冠豸度假酒店优化调整内容

冠豪度假酒店(一期)

总平面调整及说明

现状说明：
项目于2024年12月完成报批工作，并取得工程规划许可证。目前 一期A区已进入施工阶段。

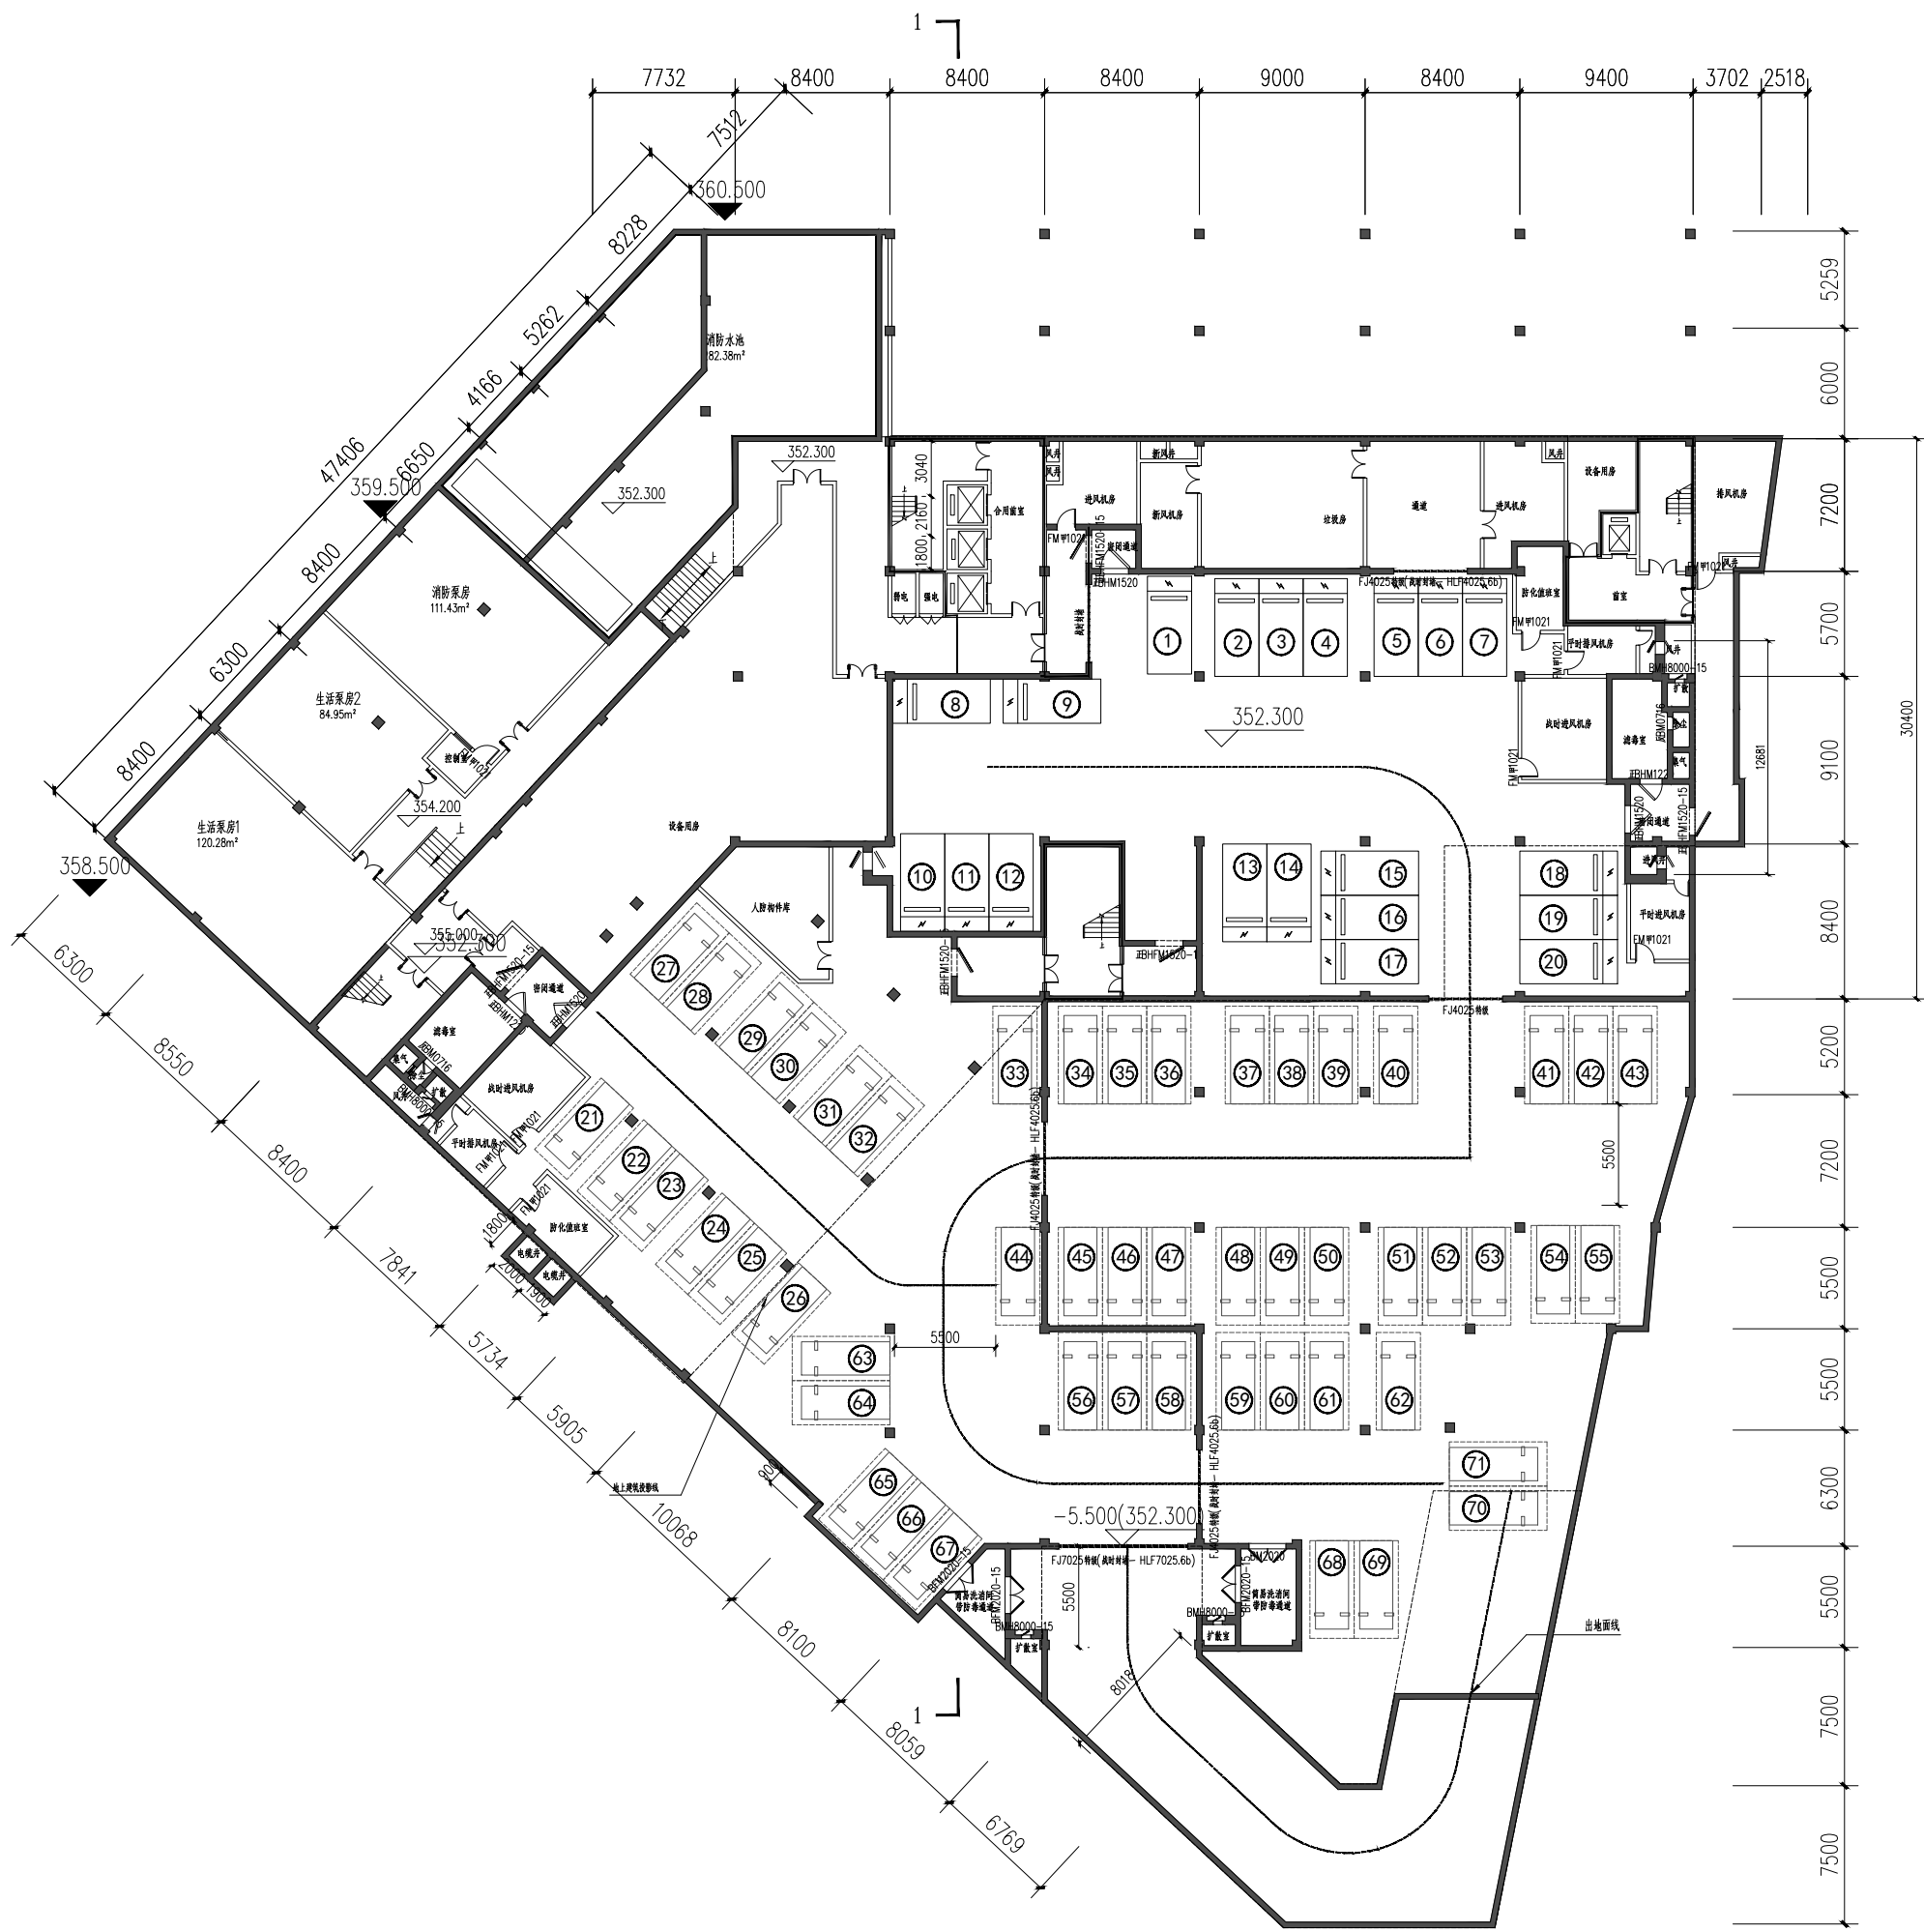
1. 由于设备需要，把酒店专用配电房并入A#配电房、开闭所内，A#配电房开闭所平面调整。
2. 由于人防口部优化，地下室范围线调整。
3. 一层民宿入口处增加装饰门柱。

地下室平面对比

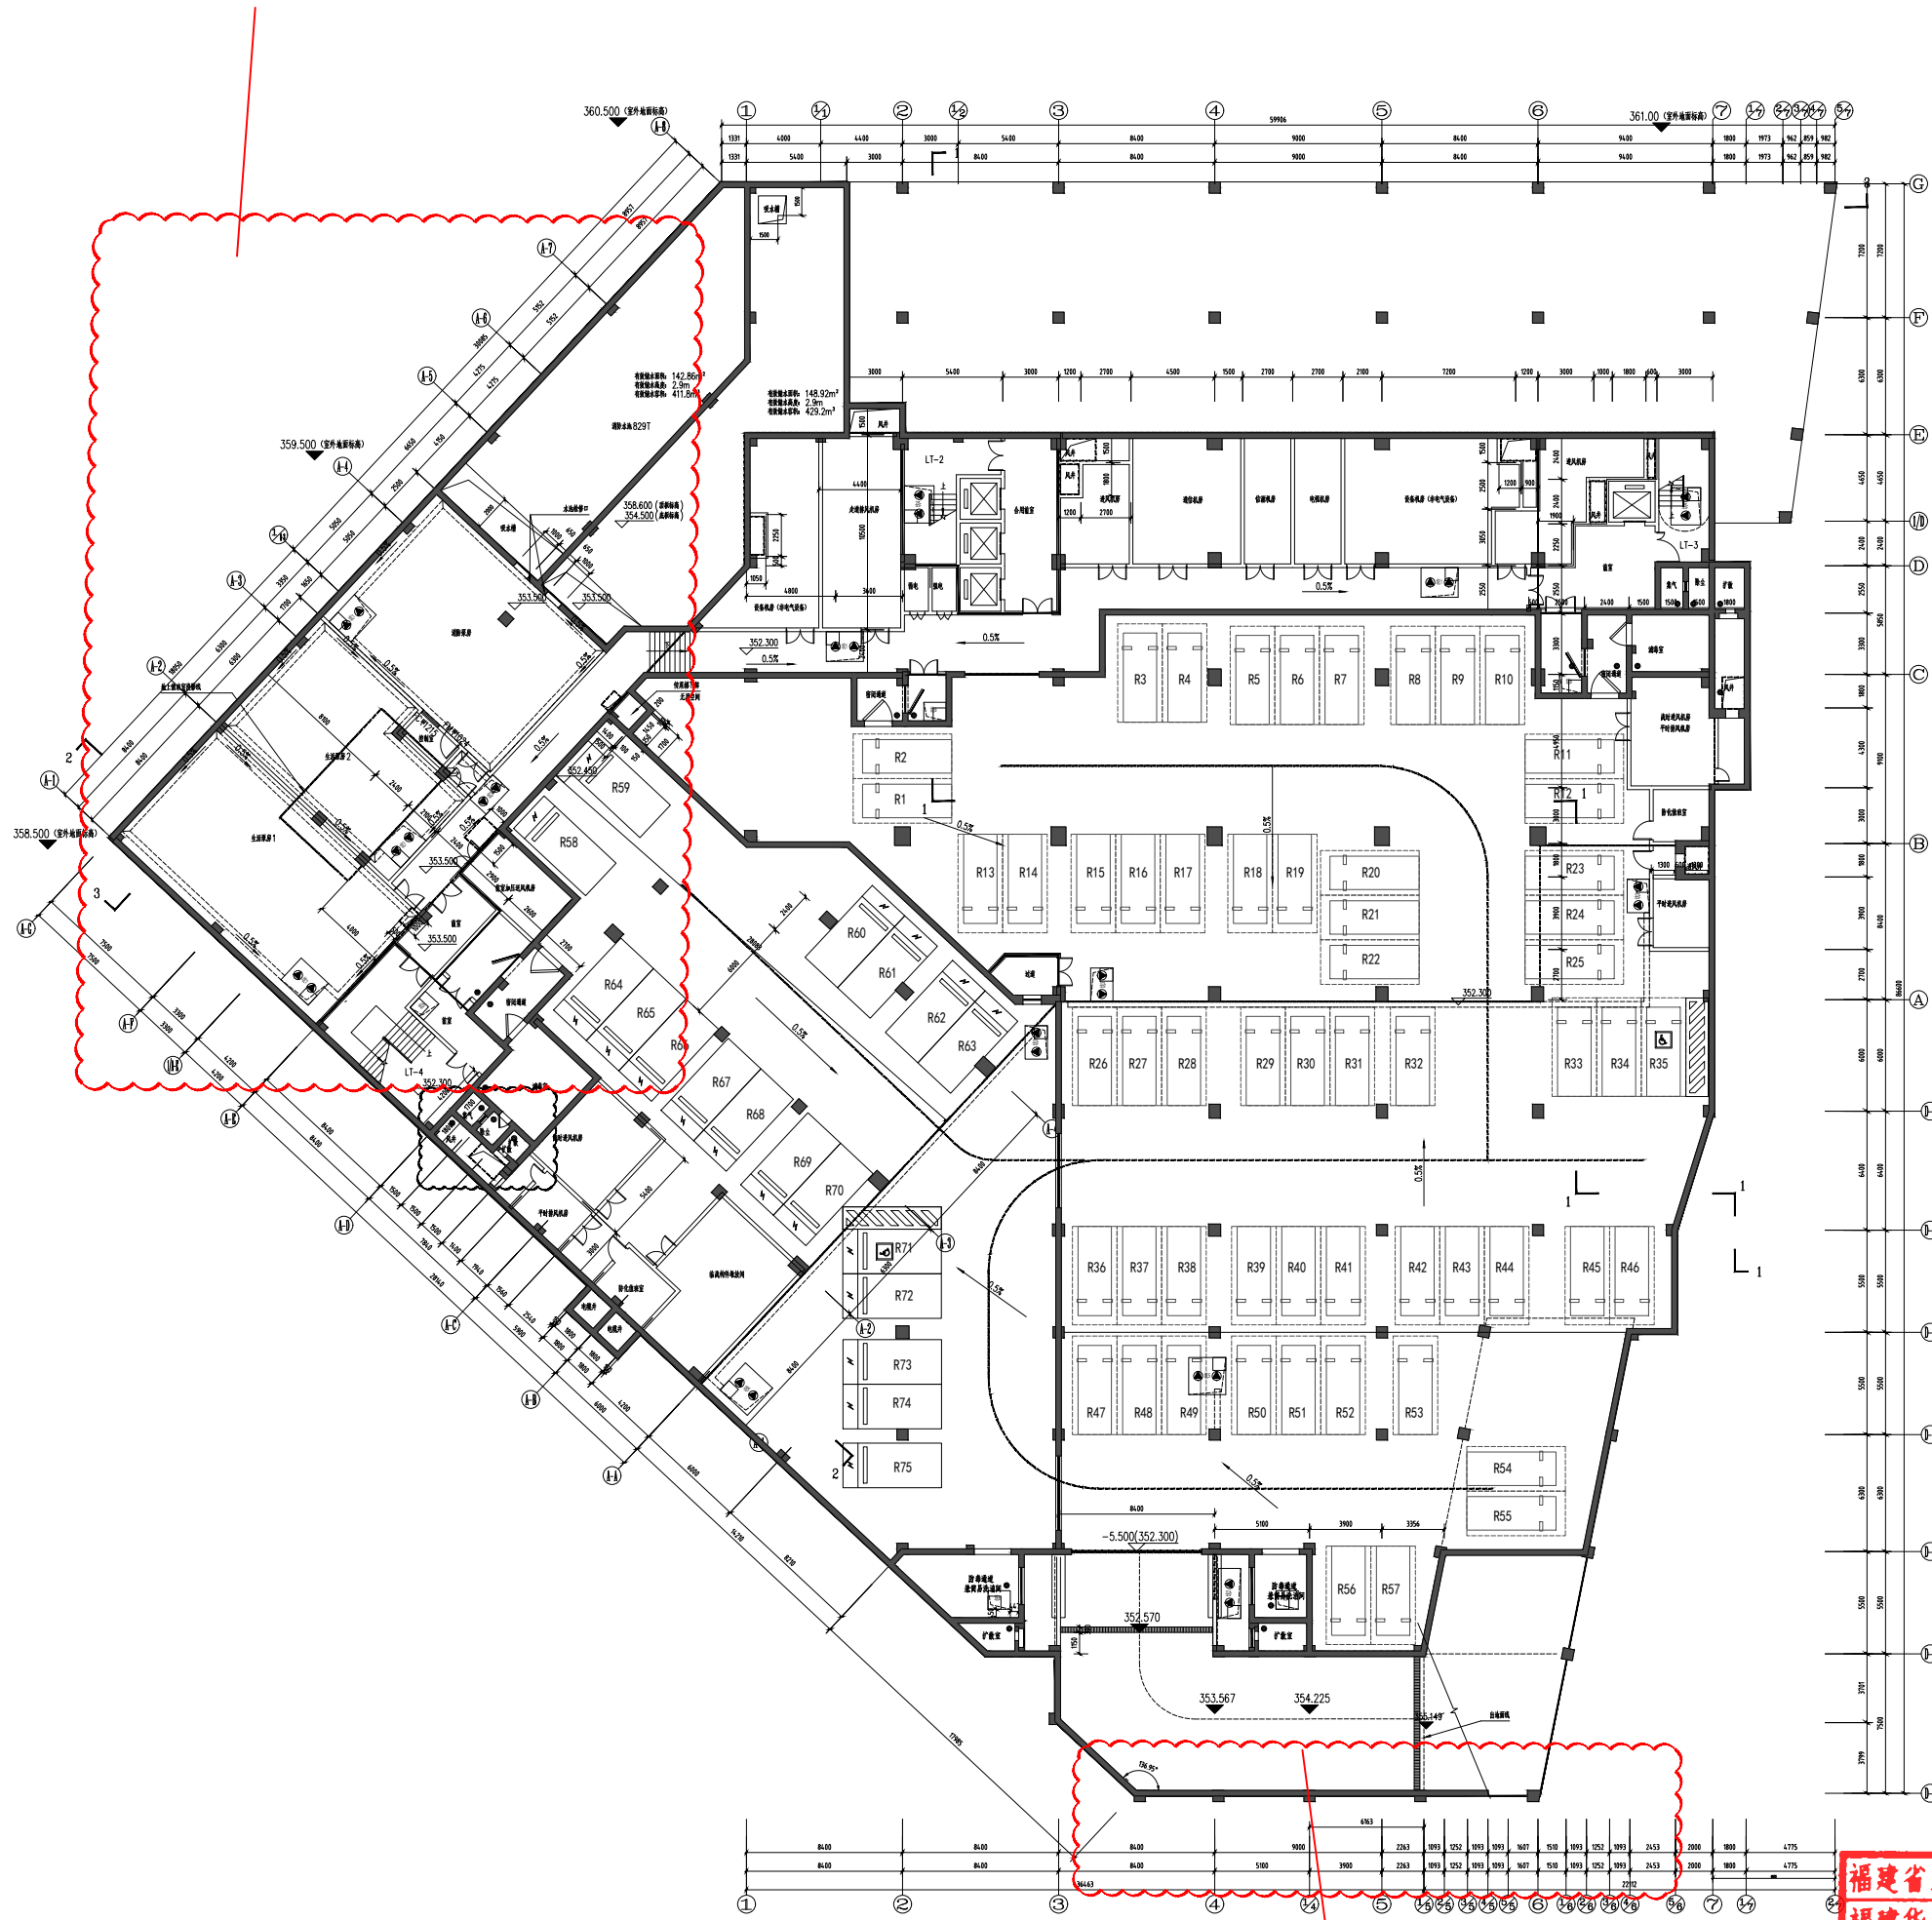
优化人防平面布置及设备用房
平面，地下室范围线调整。

由于人防口部优化，地下室范围线调整。
